Notitie / Memo

Haskoning Nederland B.V.
Mobility & Infrastructure

Onderwerp: Voetgangersoversteek Goudenregenstraat

Figuur 1 Ontwerp voorrangspein conform CROW, ASVV

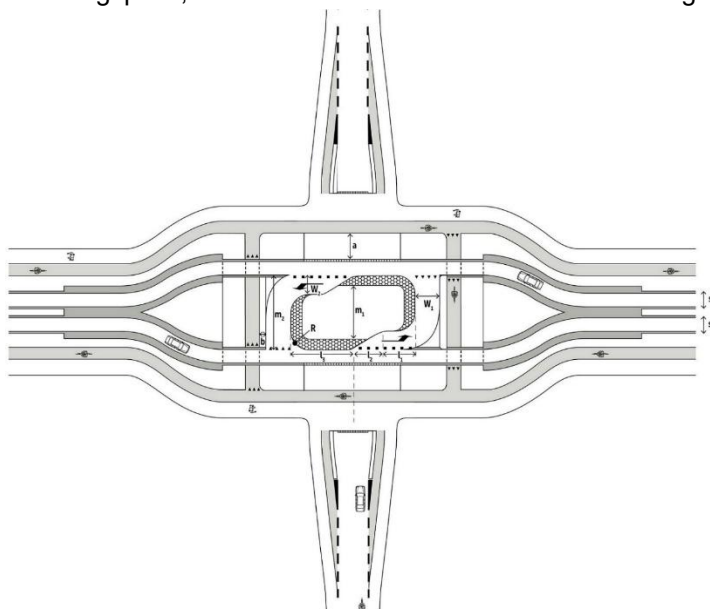
Het ASVV 2021 van het CROW geeft richtlijnen voor het ontwerp van een voorrangspein. In deze richtlijnen staat dat bij de aanwezigheid van voetgangers, kanalisatiestrepen moeten worden toegepast. Volgens de richtlijnen heeft een voorrangspein dus geen zebra markeringen en hebben voetgangers en fietsers geen voorrang. Het huidige ontwerp is gemaakt op basis van deze richtlijnen. In dit ontwerp is de oversteek wel veel korter dan in de huidige situatie, door de aanwezigheid van een brede middenberm kan elke rijstrook individueel overgestoken worden.

Een andere belangrijke richtlijn van het CROW stelt dat de voorrang voor fietsers en voetgangers altijd gelijk dient te zijn. Wanneer dit niet zo is, ontstaat een onduidelijke situatie voor de weggebruiker. Deze onduidelijke situatie kan leiden tot kop-staart ongevallen omdat de achteropkomende auto niet verwacht dat de voorgaande auto gaat stoppen. In het ontwerp ligt een fietsoversteek aan de oostzijde van het voorrangspein, dat in deze situatie dus ook in de voorrang moet komen.
